Dibattito Pubblico
**CIRCONVALLAZIONE
FERROVIARIA TRENTO**

**QUADERNO
DEGLI ATTORI**

Presentato da
Elio Bonfanti

Progetto di fattibilità tecnica ed economica (PFTE)
della
Circonvallazione ferroviaria di Trento
NOTE A MARGINE

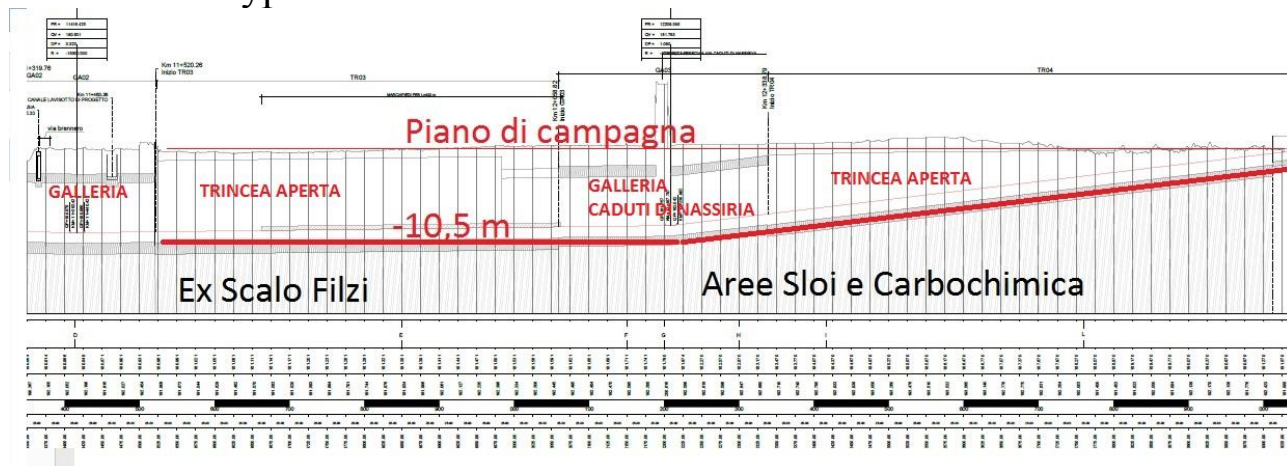
E' bene che si sappia comunque che RFI annuncia già dentro a questa Relazione (pag. 155) che è prevista sul rumore la presentazione di una richiesta di deroga.... e così ovviamente il problema è risolto.

Anche sulle vibrazioni niente di nuovo rispetto alle altre Relazioni di cui abbiamo parlato e si prosegue con l'argomento che trova nell'uso di attrezzature tecnologicamente avanzate e nella modalità di utilizzo dei macchinari, lo strumento per mitigare la criticità.
